Stadt Bad Nenndorf / Gemeinde Sutfeld

## **Bebauungsplan Nr. 100 „Dorfstraße“ / Bebauungsplan Nr. R9 „Dorfstraße“**

### **Abwägung der eingegangenen Stellungnahmen**

#### **im Rahmen der förmlichen Beteiligung der Behörden und sonstigen Träger öffentlicher Belange gemäß § 4 Abs. 2 BauGB und der Beteiligung der Öffentlichkeit gemäß § 3 Abs. 2 BauGB. Auswertung der Stellungnahmen:**

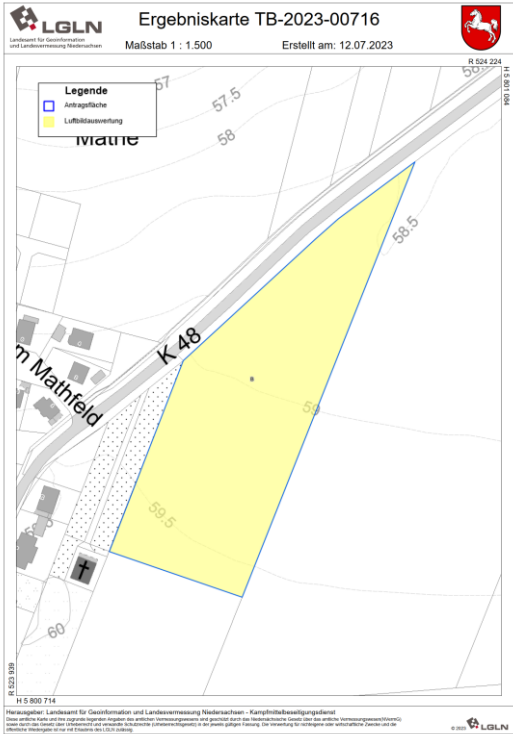
Anregungen, Bedenken, Hinweise	Abwägungsvorschlag
<p>Aus Sicht der Bau- und Bodendenkmalpflege sind zu der oben genannten Bauleitplanung weiterhin keine Anregungen oder Bedenken vorzubringen.</p>	
<p><b>Belange des Planungsrechtes</b>  Aus der Sicht des Planungsrechtes werden keine Anregungen vorgebracht.</p>	<p><b>Keine Bedenken und Anregungen.</b></p>
<p><b>2. Landesamt für Geoinformation und Landesvermessung Niedersachsen (Schreiben vom 12.07.2023)</b></p>	
<p>Für die Planfläche liegen dem Kampfmittelbeseitigungsdienst Niedersachsen die folgenden Erkenntnisse vor (siehe beigefügte Kartenunterlage) :  <u>Empfehlung: Luftbildauswertung</u>  <b>Fläche A</b>  <i>Luftbilder:</i> Die derzeit vorliegenden Luftbilder wurden nicht vollständig ausgewertet.  <i>Luftbildauswertung:</i> Nach durchgeführter Luftbildauswertung wird keine Kampfmittelbelastung vermutet.  <i>Sondierung:</i> Es wurde keine Sondierung durchgeführt.  <i>Räumung:</i> Die Fläche wurde nicht geräumt.  <i>Belastung:</i> Es besteht der allgemeine Verdacht auf Kampfmittel.</p>	<p><b>Der Hinweis wird zur Kenntnis genommen.</b>  Es liegt für die Fläche zur Errichtung der Feuerwehr ein Ergebnis der Untersuchung des Kampfmittelbeseitigungsdienstes vor. Es sind keine Handlungsbedarfe abzuleiten.  Für den Bereich der Ausgleichsmaßnahme ist eine Untersuchung noch nicht durchgeführt worden, so dass die Aussagen des Kampfmittelbeseitigungsdienstes für die Ausgleichsfläche als Hinweis mit aufgenommen werden.</p>

**Fläche B**

*Luftbilder:* Die derzeit vorliegenden Luftbilder wurden nicht vollständig ausgewertet.

*Luftbilddauswertung:* Es wurde keine Luftbilddauswertung durchgeführt.

*Sondierung:* Es wurde keine Sondierung durchgeführt.

*Räumung:* Die Fläche wurde nicht geräumt.

Anregungen, Bedenken, Hinweise	Abwägungsvorschlag
<p><b>Belastung:</b> Es besteht der allgemeine Verdacht auf Kampfmittel.</p> 	
<p>In der vorstehenden Empfehlung sind die Erkenntnisse aus der Zeit vor der Einführung des Kampfmittelinformationssystems Niedersachsen (KISNi), dem 11.06.2018, nicht eingeflossen, da sie nicht dem Qualitätsstand von KISNi entsprechen. Sie können natürlich trotzdem von den Kommunen in eigener Zuständigkeit berücksichtigt werden.</p>

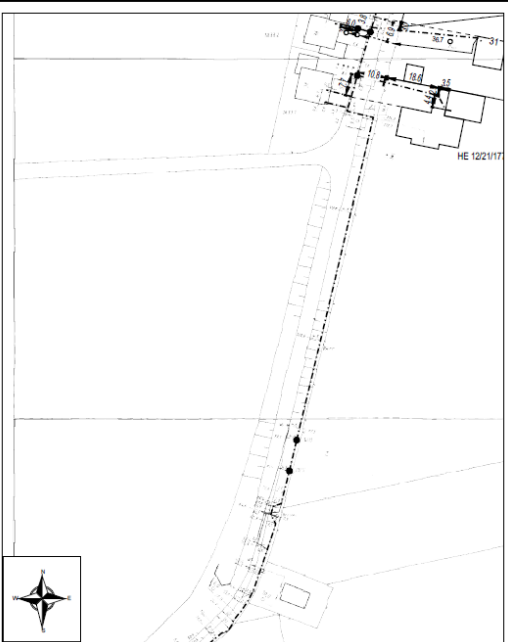
<b>5. Landesamt für Bergbau, Energie und Geologie (Schreiben vom 14.08.2023)</b>	
<p>in Bezug auf die durch das LBEG vertretenen Belange geben wir zum o.g. Vorhaben folgende Hinweise:</p> <p><b>Boden</b></p> <p>Die Grundlage zur fachlichen Beurteilung des Schutzgutes Boden liefert in Deutschland das Bundes-Bodenschutzgesetz (BBodSchG) und fokussiert dabei auf die Bewertung der Bodenfunktionen. Bei Einwirkungen auf den Boden sollen Beeinträchtigungen der natürlichen Bodenfunktionen und der Archivfunktion vermieden werden (vgl. § 1 BBodSchG). Mit Grund und Boden ist gemäß §1a BauGB sparsam und schonend umzugehen und flächenbeanspruchende Maßnahmen sollten diesem Grundsatz entsprechen (LROP 3.1.1, 04). Für Niedersachsen wird in der Niedersächsischen Nachhaltigkeitsstrategie eine reduzierte Flächeninanspruchnahme von unter 4 ha pro Tag bis 2030 angestrebt. Das NNatSchG gibt in §1a zudem vor, die Neuversiegelung von Böden landesweit bis zum Ablauf des Jahres 2030 auf unter 3 ha pro Tag zu reduzieren und bis zum Ablauf des Jahres 2050 zu beenden. Diese Zielsetzung wurde</p>	<p><b>Die Hinweise werden zur Kenntnis genommen.</b></p>

Anregungen, Bedenken, Hinweise	Abwägungsvorschlag
<p>auch in das LROP (3.1.1, 05) aufgenommen. Hieraus ergibt sich der Bedarf nach einem sparsamen Umgang mit den Ressourcen Boden und Fläche für die kommunale Planung.</p> <p>Zur fachgerechten Berücksichtigung in der Planung sollte das Schutzgut Boden in dem zu erarbeitenden Umweltbericht entsprechend der Anlage 1 Baugesetzbuch (BauGB) ausführlich beschrieben und eine Bodenfunktionsbewertung entsprechend der im Bundes-Bodenschutzgesetz (vgl. § 2 BBodSchG) genannten Funktionen vorgenommen werden.</p> <p>Zur Unterstützung bei der Bewertung der Bodenfunktionen und der Empfindlichkeiten von Böden stellt das LBEG über den NIBIS® Kartenserver bodenkundliche Netzdiagramme bereit, die in der Planung verwendet werden können. Eine Beschreibung der Diagramme und Hinweise zur Anwendung finden Sie in Geofakten 40.</p> <p>Im Plangebiet befinden sich, wie im Umweltbericht beschrieben, laut den Daten des LBEG Suchräume für schutzwürdige Böden entsprechend GeoBerichte 8 (Stand: 2019). Im Plangebiet handelt es sich um folgende Kategorien:</p> <p>Kategorie</p> <p>hohe - äußerst hohe Bodenfruchtbarkeit</p> <p>Die Karten können auf dem NIBIS® Kartenserver eingesehen werden. Gemäß dem Nds. Landesraumordnungsprogramm (LROP 3.1.1, 04) sind Böden, welche die natürlichen Bodenfunktionen und die Archivfunktion in besonderem Maße erfüllen, vor Maßnahmen der Siedlungs- und Infrastrukturentwicklung besonders zu schützen. Diese besondere Schutzwürdigkeit besteht unabhängig von einer landwirtschaftlichen Nutzung, da auch diese Böden die Bodenfunktionen erfüllen.</p> <p>Entsprechend den Daten des LBEG sind die Böden empfindlich gegenüber Bodenverdichtung (siehe Auswertungskarte „Gefährdung der Bodenfunktionen durch Bodenverdichtung“ auf dem NIBIS® Kartenserver). Verdichtungen sind durch geeignete Maßnahmen zu vermeiden – zum Schutz und zur Minderung der Beeinträchtigungen des Bodens.</p> <p>Die in Kapitel 11.4 der Begründung benannten Vermeidungs- und Minderungsmaßnahmen werden begrüßt.</p>
